Töö nr: 120617-1

Tartu mnt 23 Ahja alevik Ahja vald Põlvamaa. Ahja mõisa peahoone katuse ehitusaudit.

12.06.2017, Tallinn

Pilt 1.

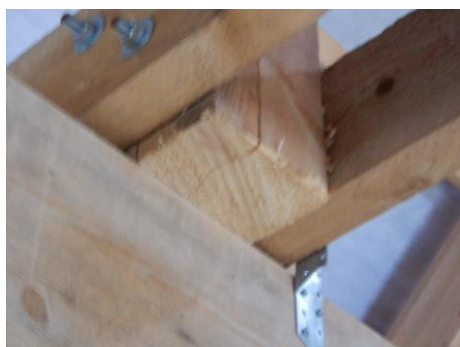
Posti toetumine toolvärgitalale

Postide toetumine toolvärgitalale

Pilt 6.

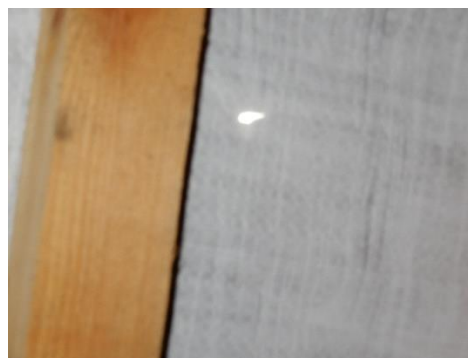
Katusekatte aluskatte lähivõte

Pilt 7.

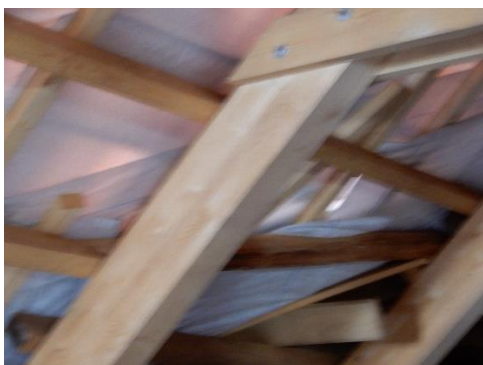
Katusekatte aluskatte ebakvaliteetne paigaldus
